Lurefjorden og Lindåsosane marine verneområde – endring av tidlegare løyve til å behalde eksisterande sjøleidning, avslag på flytting – Alver kommune

Vedtak - Tillatelse til utlegging av ledning i sjø - Vågseidet og Syslakvågen, Alver kommune

*Blå strek = Eksisterende pumpeledning Ø225-250 mm. Ca. 8,5 km i sjø og 0,3 km i grøft.
Rød strek = Ny pumpeledning Ø560 mm. Ca. 5,8 km i sjø og 2,0 km i terreng/langs vei.*

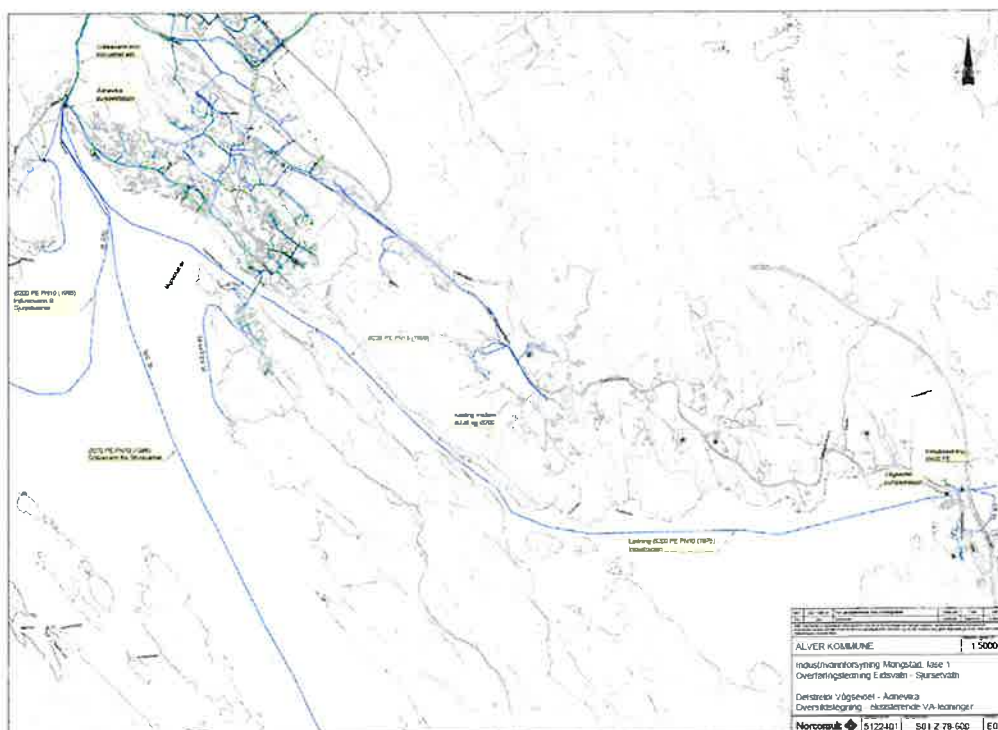
(...) Alver kommune ønsker nå, etter nærmere overveieelse, å beholde den gamle ledningen som en reserveledning for forsyning av drikkevann fra Ådnevik tilbake mot Vågseidet og fra Ådnevik mot Sjursetvatn dersom det skjer brudd på hovedledningen mellom Storavatn og Mongstad som forsyner området i dag. Ledningen vil også kunne benyttes som reservevannforsyning til boligområdene på Risa og Hope m.fl. Ledningen vil kunne sikre reservevannforsyningen til store deler av Alver nord ved brudd på eksisterende hovedforsyning. Den nye hovedledningen mellom Vågseidet og Sjursetvatn vil ut i Spjeldosen ligge parallelt med eksisterende ledning.

Planen er å heve den gamle ledningen ved å fortrenge vannet med luft, for så å flytte ledningen sideveis noen meter mot øst slik at den nye og den gamle ledningen ikke kommer i konflikt med hverandre. Den gamle ledningen senkes kontrollert etter at den nye er lagt i trase på sjøbunnen.

No når søkjar både vil behalde den gamle leidninga og samstundes flytte den, treng vi å gjere ei ny, overordna vurdering. Vi registrerer at NVE gav konsesjon til tiltaket allereie i 12.01.2015 og at

Vi stiller spørsmål ved kvifor planane er endra så seint i prosjektet. No er søkjar sitt ønske å ha to separate vassleidningar, både av gamal og av ny dato. Begge leiar vatn frå same vasskjelde og grunngevinga er at det er trygt å ha den gamle i tilfelle den nye blir øydelagt. Fristen for igangsetjing går ut no snart, i perioden søkjar ikkje har lov å ha verksemd, grunna vårt vilkår om anleggsstans av omsyn til det sårbare biologiske mangfaldet.

Etter § 8 i naturmangfaldslova meiner vi å ha tilstrekkeleg kunnskapsgrunnlag til å kunne vurdere søknaden. Lurefjorden og Lindåsosane er eit unikt fjord- og pollsystem, mellom anna med spesielle førekomstar av ei eiga sildestamme som er unik for dette geografiske området. Det er ei målsetjing å halde verneverdiane utan større grad av ytre påverknad. Det er mudderbotn på store delar av sjøbotnen som vil bli virvla opp dersom den gamle leidninga skal bli flytta på.

Vi vurderer at dersom økosystemtilnærminga og den samla belastninga med oppvirvling av så mykje sediment skal tolererast, må det være fordi den gamle leidninga blir fjerna og det marine verneområdet då blir kvitt tekniske inngrep og avfall. Dersom den gamle leidninga framleis skal være i bruk til reservevassforsyning jamfør den nye skildringa frå Norconsult, vil det gje minst miljøskade at den blir liggjande der den ligg i dag, jf. §§ 9 og 12. Etter § 11 skal *tiltakshaver (...) dekke kostnadene ved å hindre eller begrense skade på naturmangfoldet som tiltaket volder, dersom dette ikke er urimelig ut fra tiltakets og skadens karakter.*

1. Tiltaket kan gjennomførast i anleggsperioden 1. juni til 1. januar. Løyvet gjeld til og med år 2025.
2. Den gamle røyrleidninga kan nyttast til reservevassforsyning så lenge den har funksjon som reservekjelde. Om bruken av den fell vekk, kan den bli fjerna på ein skånsam måte i ein anleggsperiode mellom juni og januar.

Resten av vedtaket er framleis gjeldande. Vi gjer såleis avslag på å flytte den gamle røyrleidninga.
